监理工程师通知单

工程名称：崇礼区 9 个村级扶贫电站项目（六标段）

编号：ZHJL-TZD-001

主题：关于现场施工检查，存在引孔高差及黄土板梁村引孔积水相关事宜

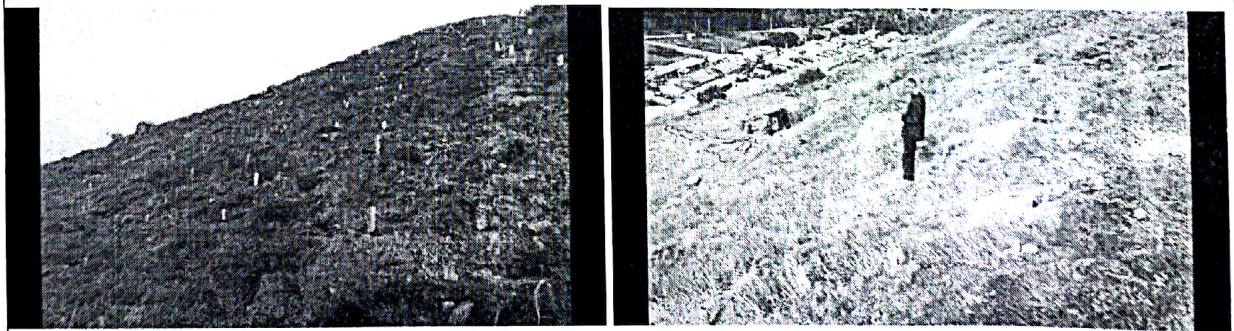
1、下窑子村预埋件前后引孔未按设计要求，致使放置预埋件后前后高差过大造成后期施工高低偏差；

2、引孔浇筑预埋件前必须经我监理人员检测合格后方可进行下道工序；

3、黄土板梁村部分引孔内存在积水现象，要求浇筑前将水清理干净；

针对以上问题，要求施工单位立即对不符合要求的施工点进行整改，整改完成后报监理复验合格后，再进行下一道工序；陕西众森现场管理人员，必须严格按施工方案制定的措施进行现场作业监督，同时对施工人员做好安全技术交底。
